崇明区陈家镇裕安养殖场渔光互补 110兆瓦光伏发电项目

监理工程师通知单

NO: CZZH-7102-ZL-001

主题: 关于进场管桩材料存在质量问题事宜

中基厂家管桩

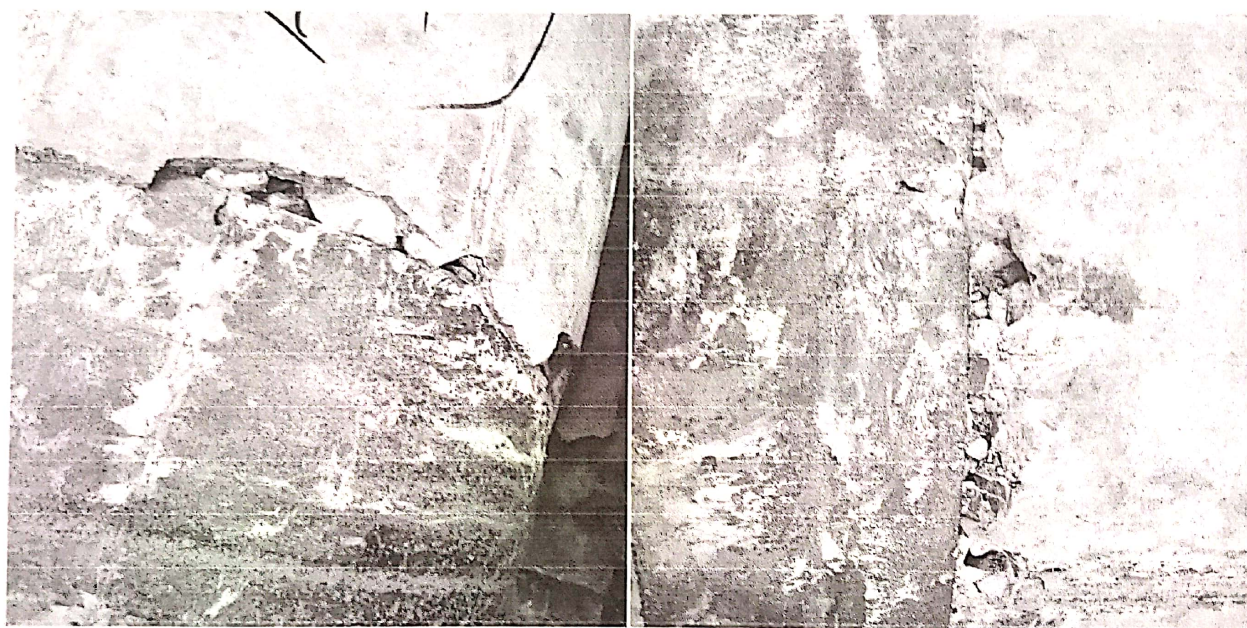
内容: 我监理项目部 2020 年 7 月 4 日对进场管桩进行检查发现, (中基) 管桩供应厂家生产的部分管桩存在以下问题:

- 1、个别预制管桩内径存在麻面。
- 2、个别预制管桩桩身于桩头连接部位存在裂纹。

关于以上问题现要求总包单位对我监理单位检查后发现不合格预制管桩进行退场处理。并与 (中基) 管桩供应厂家进行沟通, 要求厂家加强质检力度 (已现到场中淳预制管桩为标准), 避免将不合格管桩运至项目光伏场区。

针对以上问题, 请贵单位收到通知后, 限期 3 日内进行整改, 并进行回复。
